**Avis délibéré de la Mission Régionale
d'Autorité environnementale de La Réunion
sur l'opération d'aménagement « Les jardins partagés »
sur le territoire de la commune du Tampon**

n°MRAe 2021APREU8

Conformément au 3° de l'article R.122-6 et au I de l'article R.122-7 du code de l'environnement, la MRAe a été saisie pour avis par le préfet de région sur l'opération d'aménagement « Les jardins partagés » à destination principale d'habitat, qui est projetée sur le territoire de commune du Tampon.

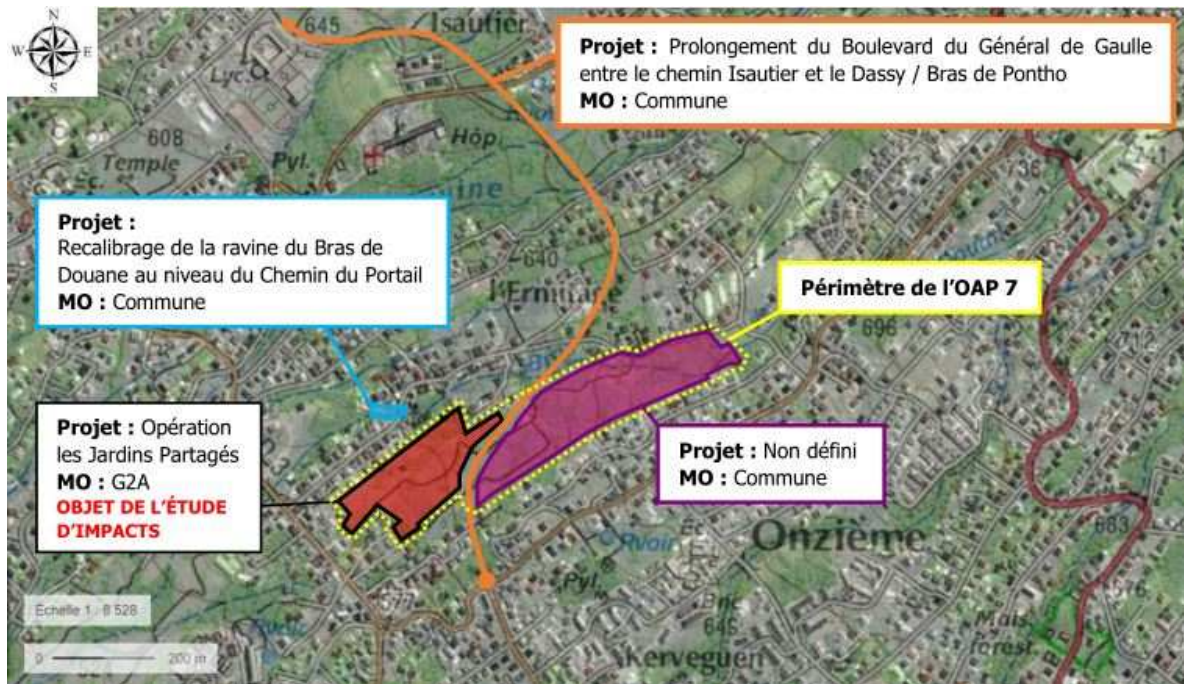
Dans ce contexte sensible lié à la forte augmentation prévisible à terme du trafic routier sur ce nouvel itinéraire, des adaptations complémentaires du projet pourraient donc être nécessaires (éloignement ou orientation adaptée des bâtiments et/ou des pièces sensibles, création d'espaces « tampon » en façades exposées...). Aussi, les mesures de bruit en situation réelle d'exploitation mériteront de vérifier également la conclusion des modèles prédictifs et la compatibilité avec le mode de vie des occupants (fenêtres ouvertes).

Par ailleurs, comme pour le bruit, la dégradation de la qualité de l'air intérieur provenant des émissions du trafic routier à proximité immédiate peut aussi être accentuée par les modalités constructives favorisant la ventilation naturelle permanente à l'aide de larges ouvertures dans les pièces à vivre.

- ***L'Ae recommande de préciser la compatibilité de la proximité de la route avec les principes de constructions bioclimatiques qui favorisent les ouvertures dans les bâtiments (refroidissement, aération).***
- ***Eu égard aux logements à construire à proximité immédiate du boulevard du Général de Gaulle dont les projections laissent présager une augmentation significative du trafic et des nuisances sonores associées, l'Ae recommande au pétitionnaire de compléter la définition et la justification des mesures « ERC » prévues vis-à-vis du bruit routier, en tenant compte du contexte climatique particulier de La Réunion privilégiant un habitat ouvert. Le coût des mesures acoustiques de suivi en phase exploitation méritera d'être clairement intégré dans l'estimation des dépenses.***
